改善箇所説明図

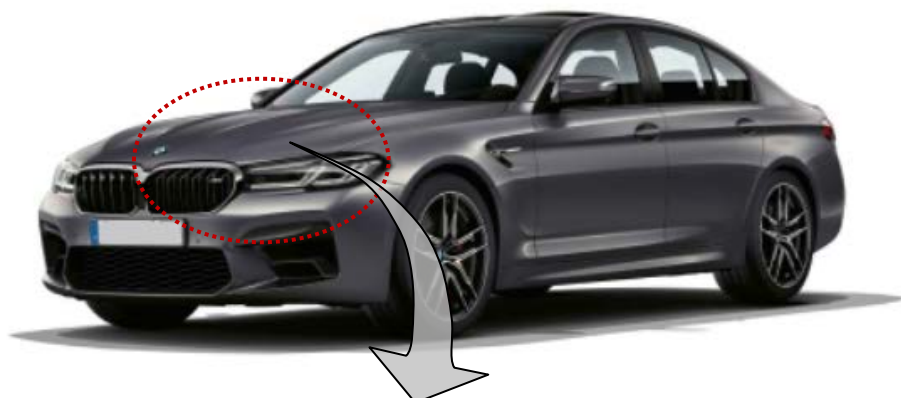
基準不適合発生箇所

エンジンコントロール
ユニット (DME)

注) は、対策プログラムに書き換える部品を示す。

基準不適合の内容

エンジンコントロールユニット (DME) のプログラムが不適切なため、燃料タンク内で発生した蒸発ガスを適切に評価できないことがある。そのため、システムに異常があるにも関わらず、エンジン警告灯が点灯しないおそれがある。

改善の内容

全車両、エンジンコントロールユニット (DME) のプログラムを対策プログラムに書き換える。

識別：左リアドア ロアヒンジ取り付けボルト（下側）の頭に白ペンを塗布する。
